# 1 Allgemeine Planung

## 2 Knotenpunkt Straße an der Wuhlheide

der ADFC Berlin vertreten durch

Abbildung 5.1: Anbindung des Balzerwegs mit einer verzweigten Wegverbindung

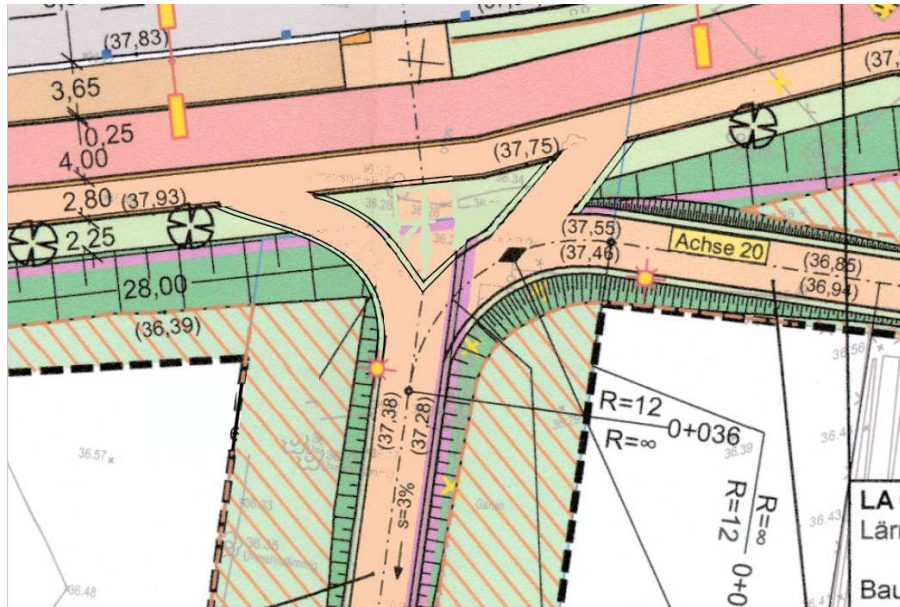
Das hier angeordnete Drängelgitter behindert unnötig den barrierefreien Zugang zur TVO, im Besonderen der geplanten Bus- und S-Bahnhaltestelle an dieser Stelle und widerspricht damit direkt den Vorgaben des MobG. Durch eine Realisierung als Y-Verzweigung wie in Abbildung 5.1 könnten die selben Ziele zum indirekten Zugang erreicht werden ohne die Barrierefreiheit oder die Nutzbarkeit für Radfahrende einschränken zu müssen.
